**Projet d'ouverture d'une carrière alluvionnaire
sur la commune de Saint-Nicolas-de-la-Balerm (47)**

**Avis de l'autorité administrative de l'État
compétente en matière d'environnement**
(article L122-1 et suivants du code de l'environnement)

Avis 2015 – 120

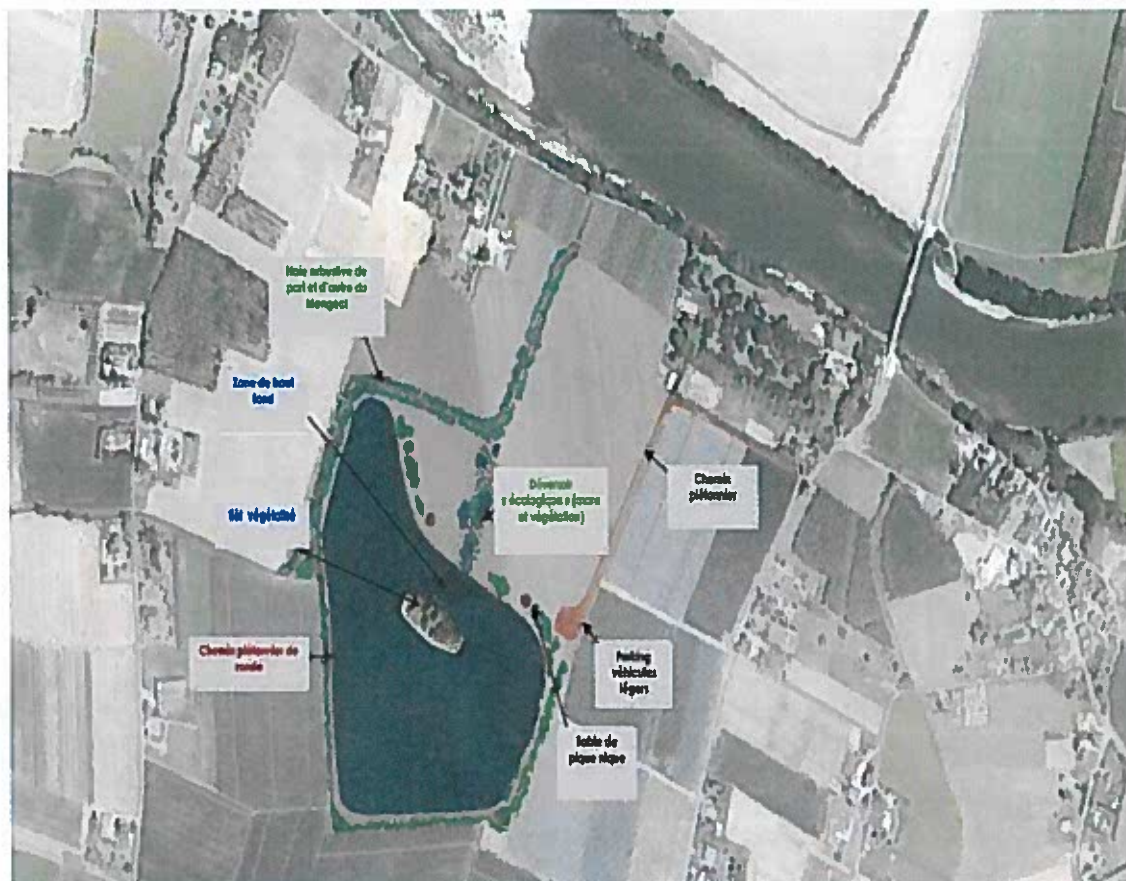
Les mesures proposées pour la remise en état future du site suivent 2 orientations :

- aménager le plan d'eau résiduel en milieu naturel humide ;
- restituer la plus grande emprise possible à usage agricole.

La vocation ultérieure du site avec l'exploitation des parcelles agricoles au nord, et la restitution du lac à la commune de Saint-Nicolas-de-la-Balmerme permettront de recréer des milieux favorables à la faune et à la flore et de les entretenir.
